图名 TITLE	总平面定位图	
工程号 PRO NO.		图号 DRAWING NO.
版本号 VERSION	A	总施-01
日期 DATE	2023.05

**围墙变更图** 1:500

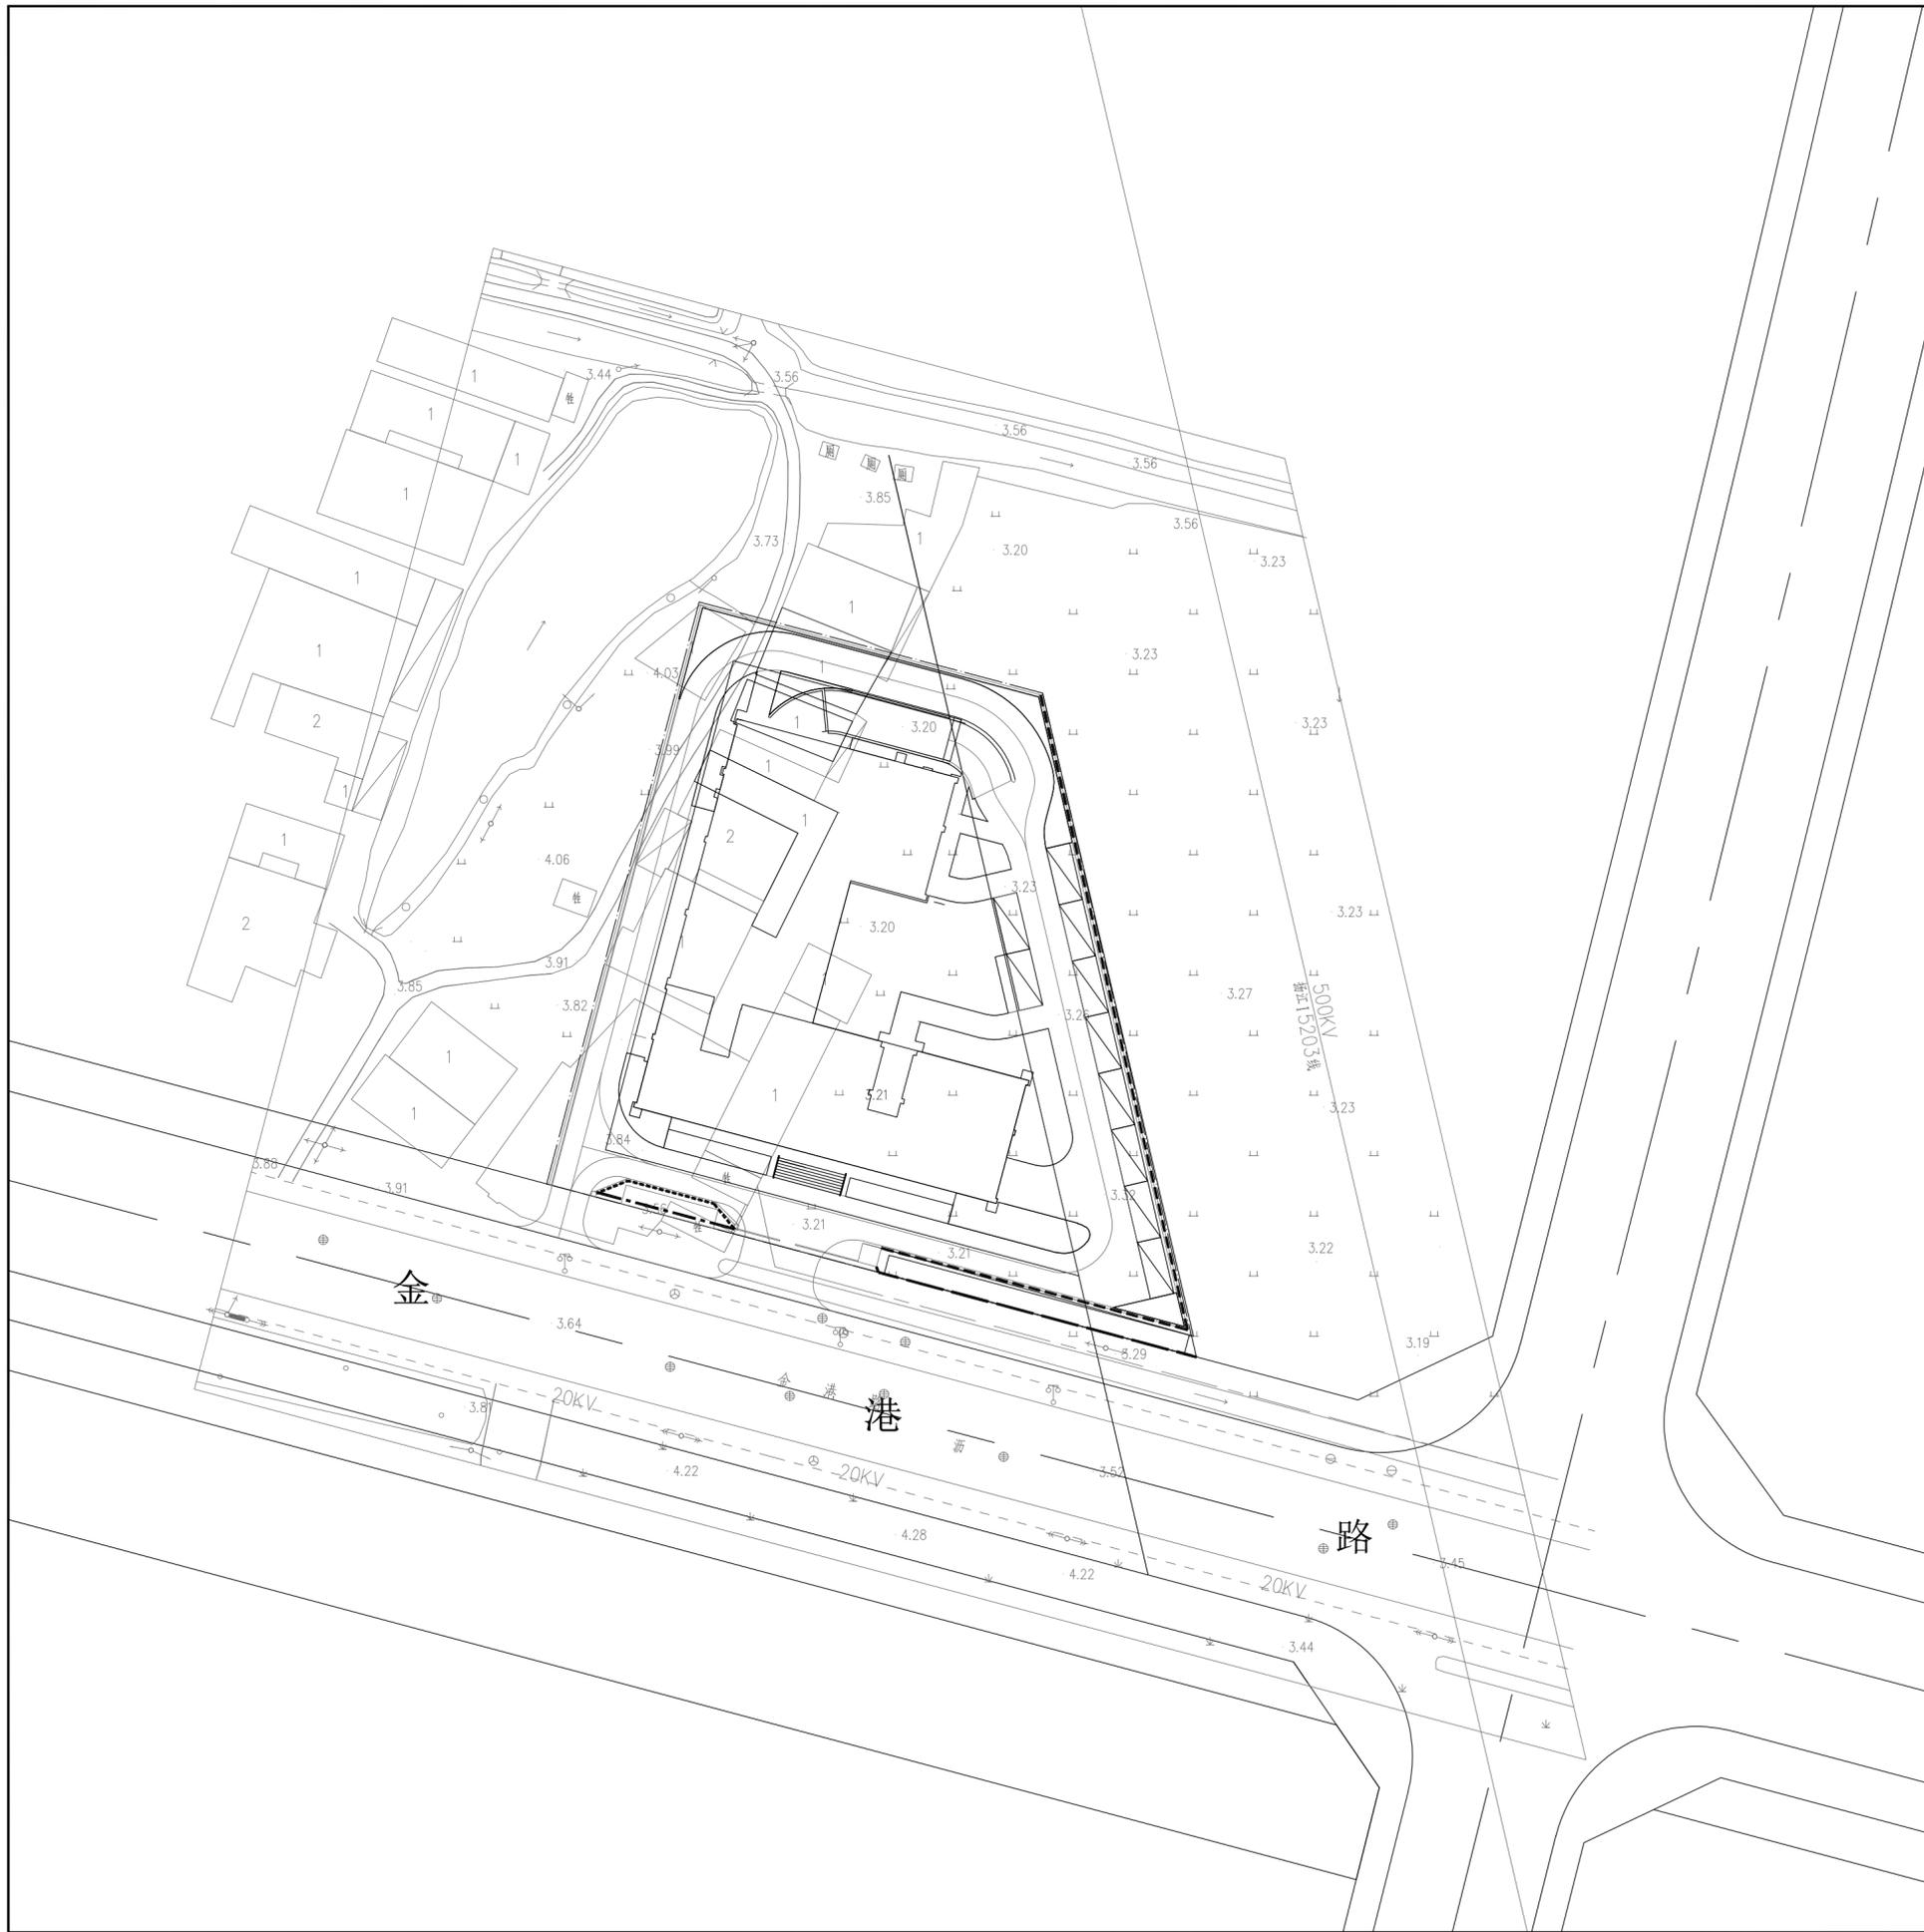
图例：  
 拆除围墙线，总长度为119米  
 新增围墙线，总长度为50米

说明：  
 实际工作量根据现场按实计，围墙大样详见绿化图
